Demande d'Autorisation d'Ouverture de Travaux Miniers (DAOTM)
de géothermie profonde
par les sociétés TLS GEOTHERMICS et STORENGY
projet GEOPULSE

AVIS HYDROGÉOLOGIQUE

Pierre Boivin

21 Juin 2020

Fig. 9 Parcelle du projet GeoPulse (rouge) et courbes de niveau (verte) avec un espacement de 1 m.

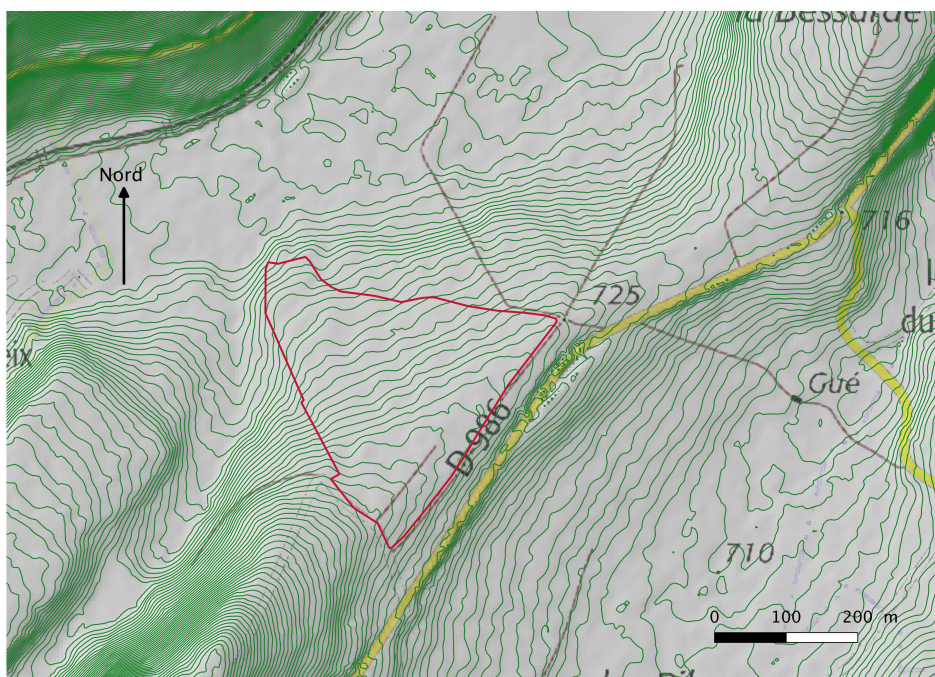
Une analyse topographique fine (Fig. 9) montre que l'essentiel de la parcelle est drainé vers l'ouest et la Miouze. Seule une mince frange au SE, où se situe le chemin actuel d'accès à la parcelle, appartient au bassin versant du Sioulot et doit être, de fait, drainée par le fossé de la D986.

Fig. 10 Projet d'implantation des installation de forage et des bassins (en bleu) (Pages 19 de GEOPULSE_DAOTM_PIECE 3_Fevrier2020.

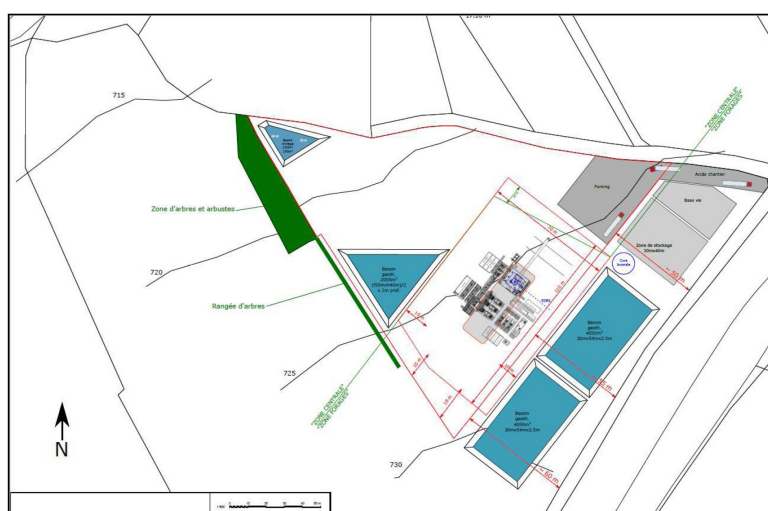
Les dispositifs de protection des eaux superficielles semblent correctement dimensionnés pour une occurrence de pluie vicennale, quoique que la pertinence du choix de la station de Clermont-Ferrand comme référence n'ait pas été discutée au regard du fort contraste des précipitations entre les versants ouest (1,3 fois plus, où se situe le projet) et le versant est où se trouve la station météo d'Aulnat. La station de Gelles aurait sans doute été plus pertinente.

Les conditions de sécurité en cascade (vannes, caves) semblent également suffisantes pour prévenir des fuites vers l'environnement des fluides manipulés (boues, fluide géothermale).

Fig. 11 Débits moyens mensuels (QMM) et journaliers (QJM) pour l'année 2019 pour la station de Gelles (K3220210). La valeur de l'étiage de septembre est indiquée. Unité : m^3/s .

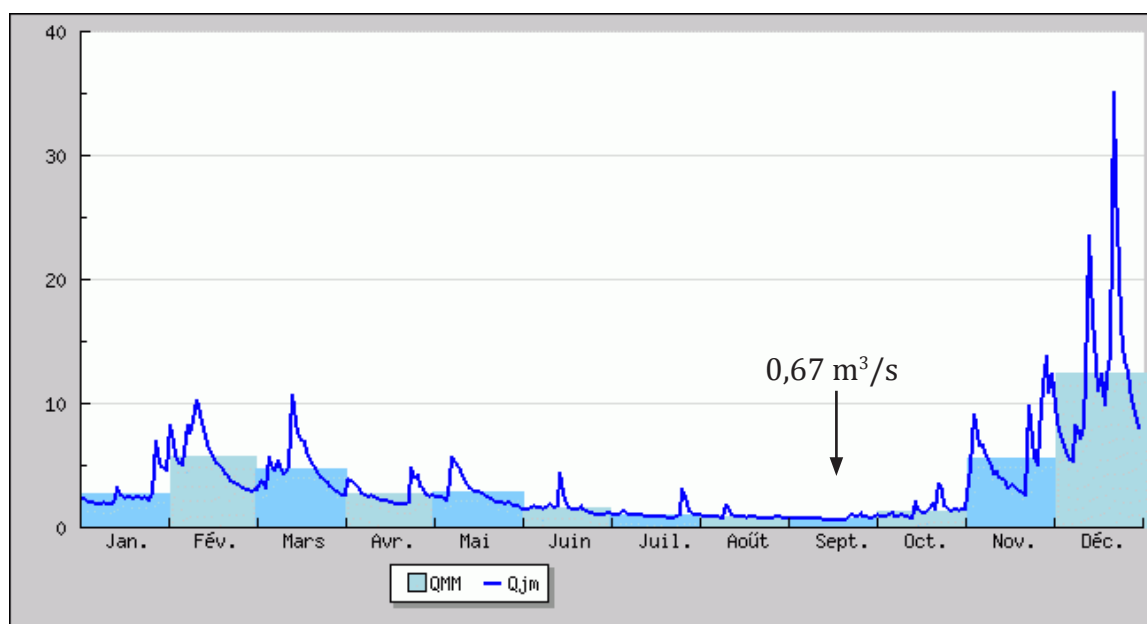
Les valeurs minimales observées sont de $0,67 \text{ m}^3/\text{s}$ en septembre 2019 à la station de Gelles (K3220210). La figure 11 montre les débits moyens mensuels et journaliers pour cette même année 2019 qui semble s'inscrire dans une tendance pluriannuelle d'augmentation de la sécheresse.

Finalement, seul le pompage directement dans la Miouze semble satisfaisant. Les besoins exprimés (9 l/s pendant 13j) sont compatibles avec l'étiage absolu depuis 2012, observé en septembre 2019 (670 l/s). La planification du remplissage des bassins pendant la saison hivernale, période de hautes eaux, semble parfaitement raisonnable. Ces prélèvements dans la Miouze devraient être en partie atténués par le retour d'une fraction de cette eau après emplois.
